## **Presentazione delle osservazioni per i piani/programmi/progetti sottoposti a procedimenti di valutazione ambientale di competenza statale**

**OGGETTO :** Presentazione di osservazioni relative alla procedura “provvedimento unico regionale in materia ambientale (P.A.U.R.)”, ai sensi della L.R. n. 2/2021 e delle direttive allegate alla Delib.G.R. n. 11/75 del 2021, relativo all'intervento denominato “Impianto Eolico denominato “WHITE AND BLUE LUIGHIEDDA” della potenza di 21,6 MW ubicato in località “Sa Lughiedda” nel Comune di Sassari”, depositato in data 10.08.2023 dalla Società Innovo Development 8 S.r.l., per la quale il Servizio V.I.A. aveva comunicato l'improcedibilità dell'istanza con nota prot. D.G.A. n. 15188 del 23.05.2025.

**Proponente: Innovo Development 8 S.r.l.**

### **OGGETTO DELLE OSSERVAZIONI**

Figura 1 - Estratto del Geoportale NURNET (<https://nurnet.crs4.it/nurnetgeo/>)

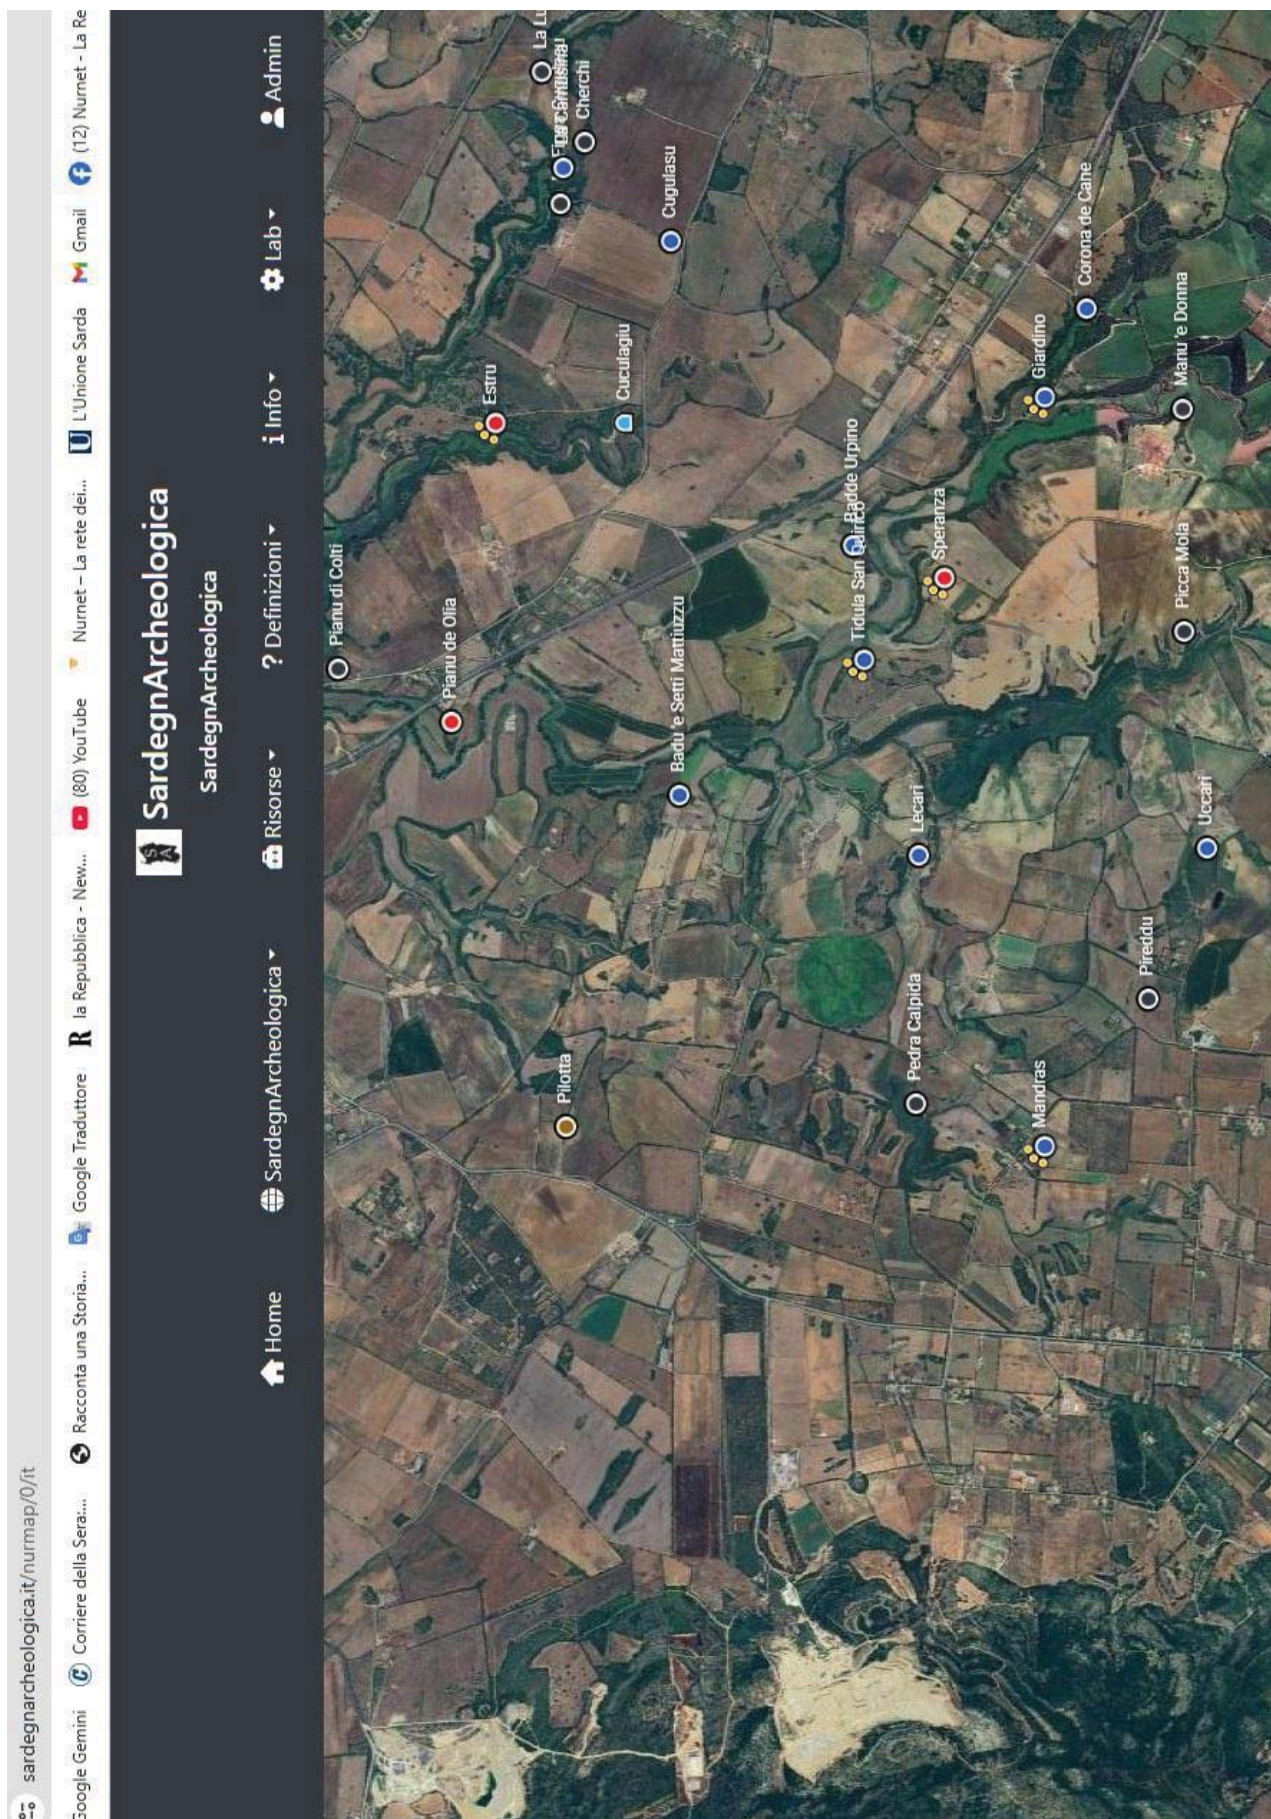
A supporto riportiamo, nelle seguenti figura 1 e 2, gli estratti dei Geoportali riguardanti l'archivio dei siti dei periodi Preistorici e Protostorici (Nuragico) della Sardegna.

Il confronto fra le tavole di progetto TAV\_EOL001 / 005 (cfr All.3 e 4) - INQUADRAMENTO COROGRAFIA IGM (cfr. figure 3 e 4), e le mappe di figg. 1 e 2 mostra chiaramente la sovrapposizione fra i generatori eolici e i siti sopra elencati.

Nello Specifico del progetto in esame si rileva l'assenza di una costellazione di siti nuragici nelle relazioni e nelle analisi paesaggistiche del progetto, nonostante questa sia ben menzionata nel PUC del Comune di Sassari. L'area in esame è peraltro già paesaggisticamente devastata da alti tralicci di Alta Tensione confluenti nella centrale termoelettrica di Fiumesanto; da svariate decine di ettari di suolo coperti da campi fotovoltaici; da decine di generatori eolici retrostanti il petrolchimico di Porto Torres; dagli impianti abbandonati della Petrolchimica; dalle importanti cave e discariche di Monte Alvaro.
